多核種除去設備の確認試験（ホット試験）実施に伴う 実施計画の変更に関する補足説明資料

2021年8月5日

東京電力ホールディングス株式会社

7. 工程表の記載について

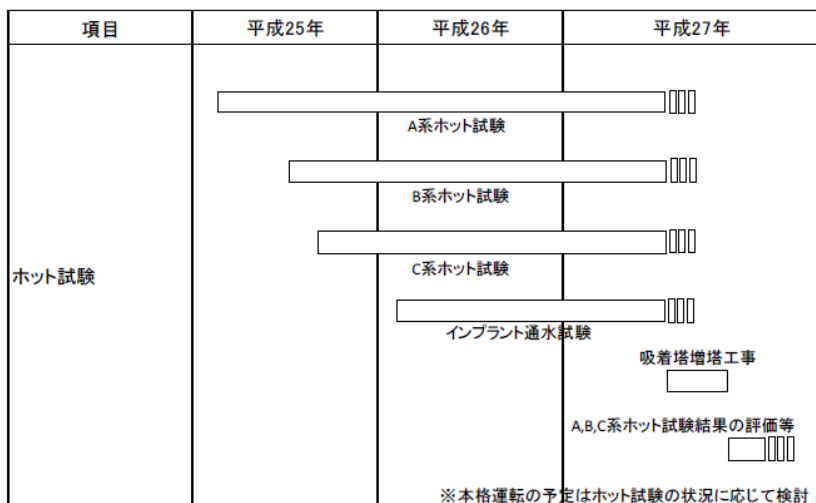
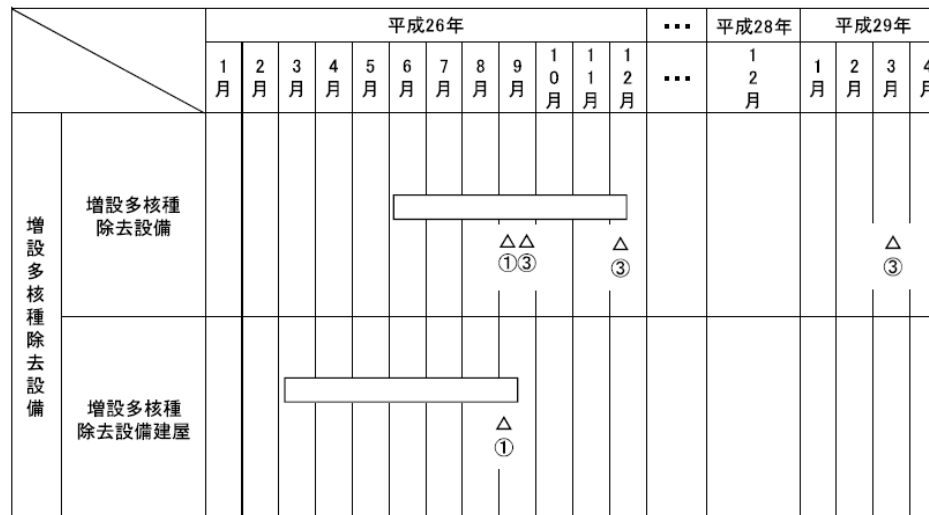
- 実施計画に添付する工程表については、認可後のタイムリーな変更が出来ず記載に相違が生じやすいことから、記載を削除する。
